**KUNGÄLVS
KOMMUN**

Granskningsutlåtande

Detaljplan för bostäder och verksamheter

ENTRÉ YTTERBY

Figur 1. Redovisning av markens tålighet för laster samt områden där förstärkning och erosionsskydd föreslås. Utdrag ur PM Geoteknik, AFRY, 2021-02-11.

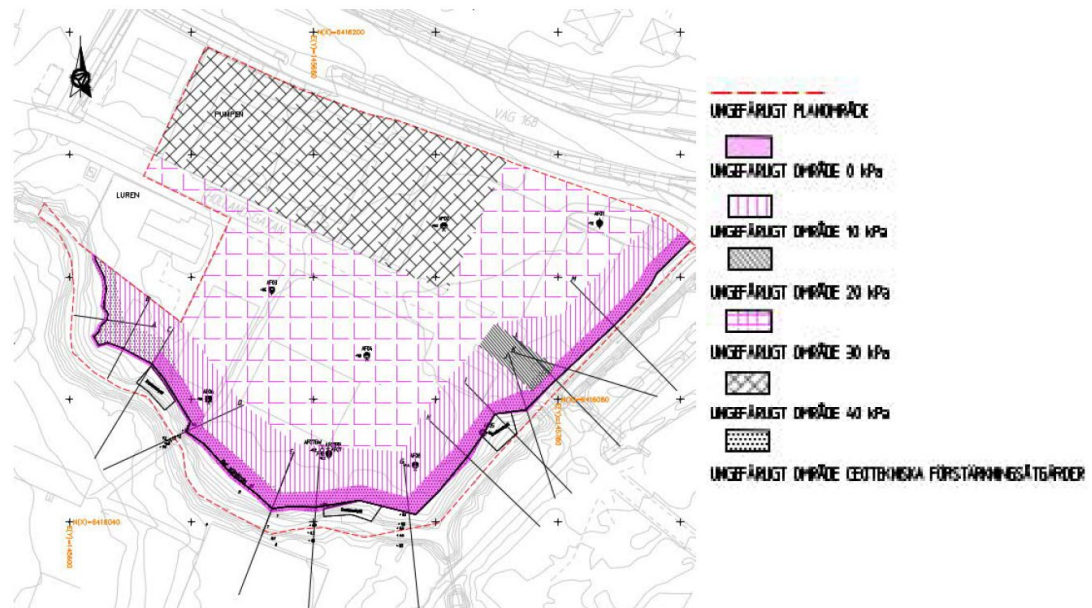
SGI:s synpunkter på samrådshandlingen har åtgärdats i granskningshandlingen, förutom rekommendationen att planbestämmelse avseende erosionskyddsåtgärder bör redovisas på plankartan. SGI anser att plankartan bör kompletteras med en planbestämmelse avseende erosionskyddsåtgärder i Kyrkebäcken och dess biflöde.

SGI vill också påpeka att inom område GATA på plankartan, överensstämmer inte plankartans lastrestriktioner med de lastrestriktioner som redovisas i PM Geoteknik, se figur 1 nedan.

Planbestämmelse om erosion och lastrestriktion har lagts till på plankartan, erosion – Erosionsskydd ska anläggas. Last – Lastrestriktion 0 kPa. Marken får ej tillföras belastning.
